Oggetto: Segnalazione sul progetto di riqualificazione del Borgo Antico di Galatone.

Con precedente PEC del 18.05.23 questa Associazione ha posto all'attenzione di Codesta Autorità alcune evidenze relative alle fasi iniziali dei lavori di risistemazione di Largo S.S. Crocifisso in Galatone (relativi al "progetto di riqualificazione del borgo antico di Galatone – Patto per la Puglia – FSC 2014/2020 - Progetto esecutivo adeguato e offerta tecnica €1.500.000,00").

**PROGETTO ESECUTIVO PER LA RIQUALIFICAZIONE DEL BORGO ANTICO DI GALATONE
LA TAVOLA SF01 - RILIEVO DELLO STATO DI FATTO E DELLE INTERFERENZE – CLASSIFICA
COME ASFALTO EVIDENTI FASCE DI ZANELLE ASSOGETTATE A RECUPERO IN LOCO**

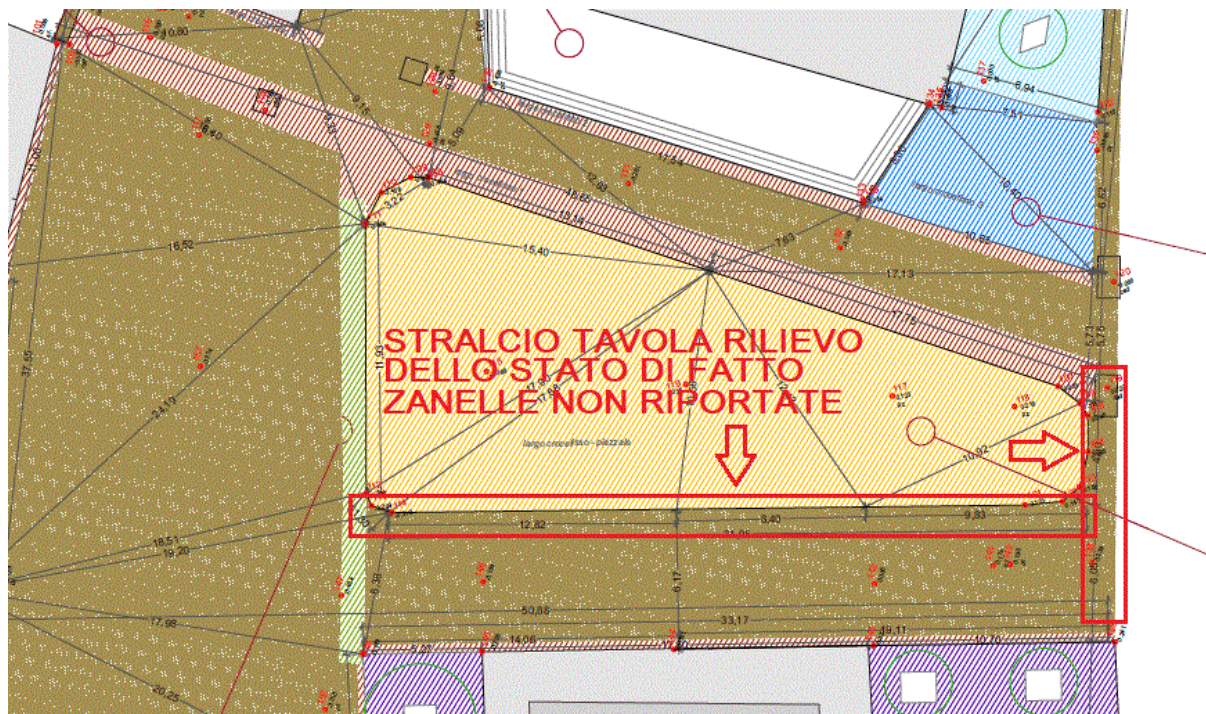
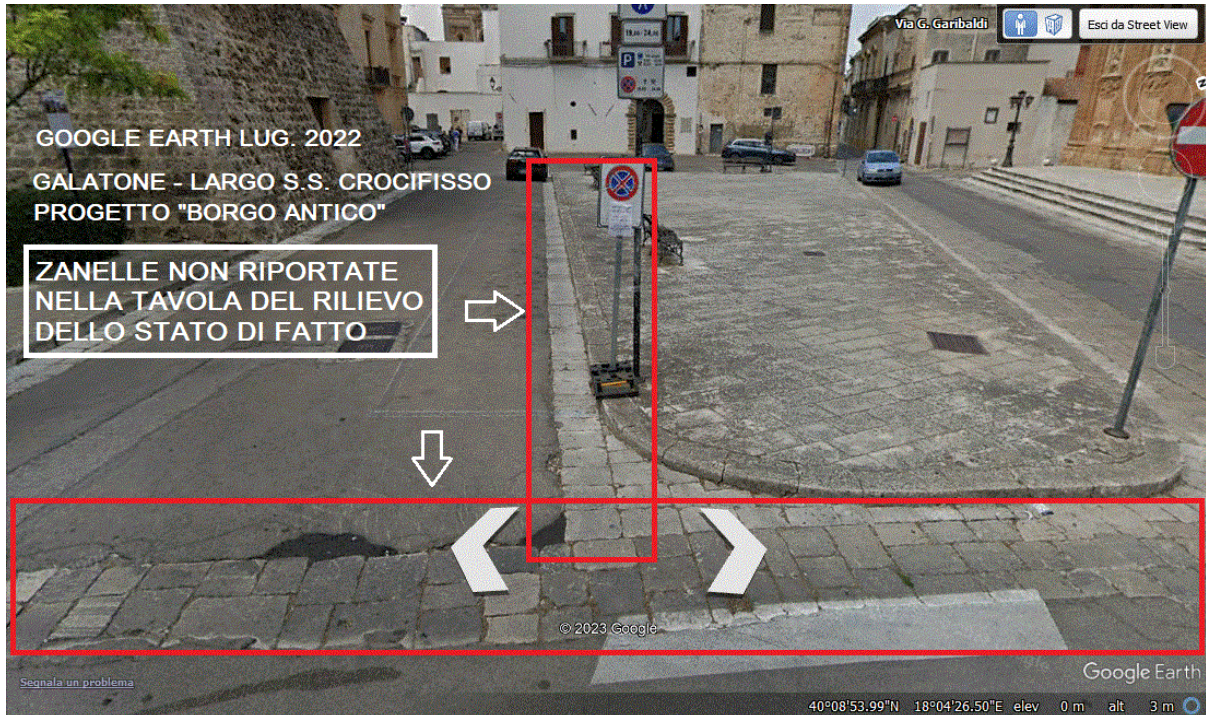
Nella planimetria del Largo S.S. Crocifisso, intere fasce di zanelle/basoli, per uno sviluppo lineare complessivo di circa 45 m, non appaiono riportate nel rilievo, che le assimila ad "asfalto".

STRALCIO TAVOLA RILIEVO DELLO STATO DI FATTO

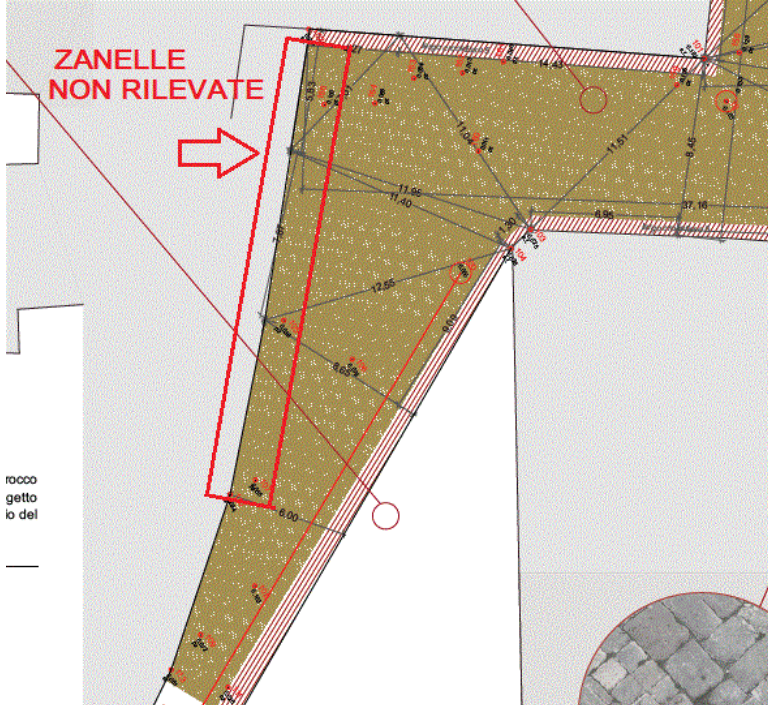
Anche lungo Via Castello e Traversa Paraporti non risultano rilevate fasce di zanelle.
